改善箇所説明図

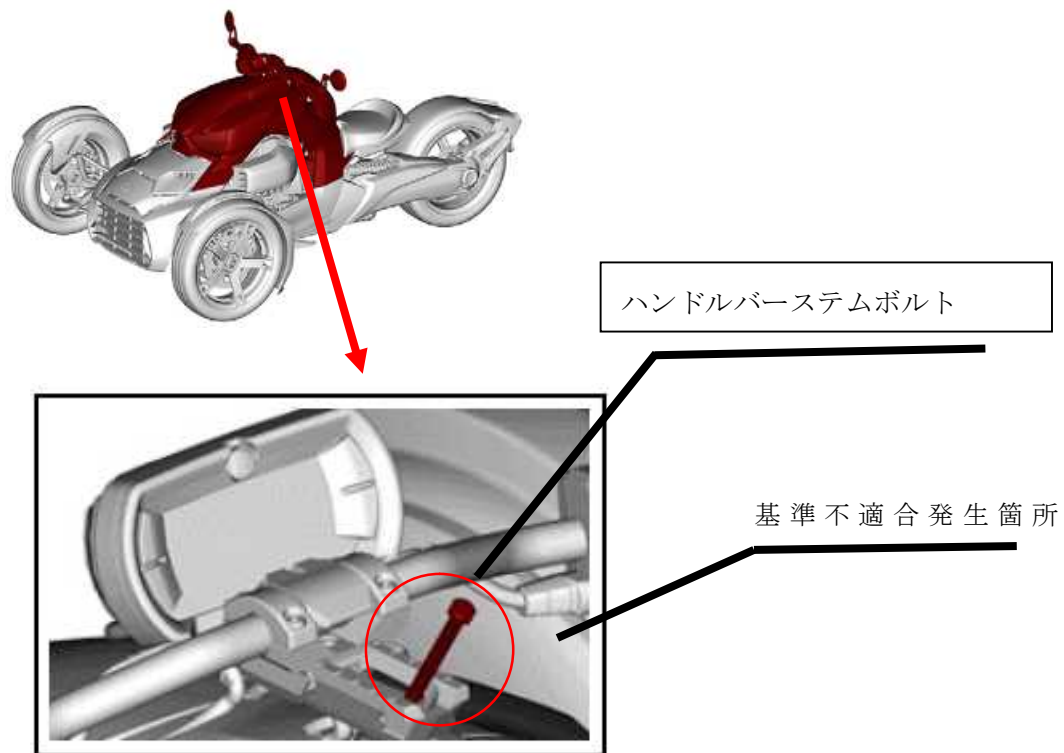
ハンドルステムを締め付けているボルト長さの選定が不適切なため、締め付ける工程でボルトが損傷しているものがある。そのため、使用過程による振動等により、ボルトが折損し、ステアリングの制御を失ってしまい、最悪の場合、衝突するおそれがある。

全車両、ステアリングコラムのネジ山を清掃し、新しいハンドルバーステムボルトを取り付ける。
